# BOLETIM TÉCNICO

BT0139

**Assunto:** Modificação da Dobradiça

**Modelos:** BRH 42 ACB

ANTIGA	NOVA
 <p data-bbox="293 1238 719 1272"><b>PINO MÓVEL PARA REVERSÃO</b></p>	 <p data-bbox="1075 1238 1222 1272"><b>PINO FIXO</b></p>

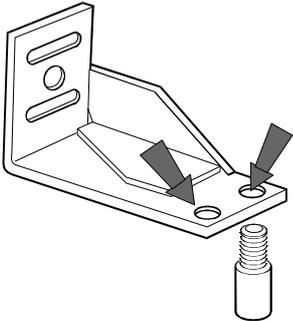
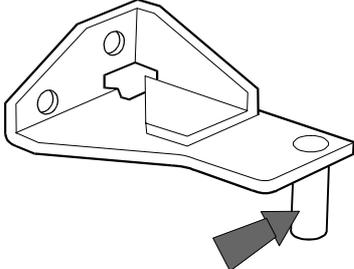
Informamos que o produto em referência sofreu alteração na Dobradiça Superior, tendo como objetivo melhorar sua fixação no Gabinete.

Estas Dobradiças não são intercambiáveis entre si. Para reversão da Dobradiça antiga, altere apenas a posição do Pino Móvel (conforme Boletim Técnico de Lançamento do produto), para reversão da Dobradiça nova, solicite a específica para reversão (Dobradiça Superior Esquerda).

### 1º FIXAÇÃO POR 2 PONTOS

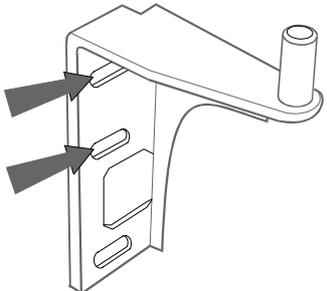
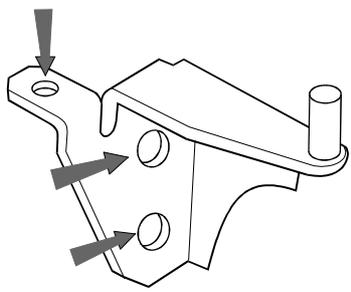
Quando for solicitado a reversão de Portas verifique também a Dobradiça Inferior, que deve ser pedida conforme segue:

Nos casos de reversão de Portas, verifique sempre os desenhos deste BT, pois não temos a referência pelo nº de série desta modificação.
